「高圧用ねじ込み継手」仕様変更のご案内

高圧用ねじ込み継手

【カタログ】ミスミ FA用メカニカル標準部品カタログ 2018年度版_2巻_P.1333-1334

【変更前】: 鑄出し

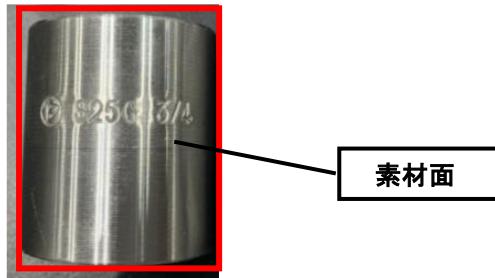
変更内容	変更対象	変更前	変更後
本体材質	SG□□□	S25C	S25C 相当
	SU□□□/SL-SU□□□/ SH-SU□□□/SHD-SU□□□	SUS304	SUS304 相当
刻印	全タイプ	一部商品 鋳出し刻印	全商品 印字刻印
外観	SGPPSH/SUTPSH/SL-SUTPSH/ SH-SUTPSH/SHD-SUTPSH	素材面	プラスチック加工面
梱包	SG□□□/SU□□□	梱包仕様変更詳細ご参照

・全タイプ共通
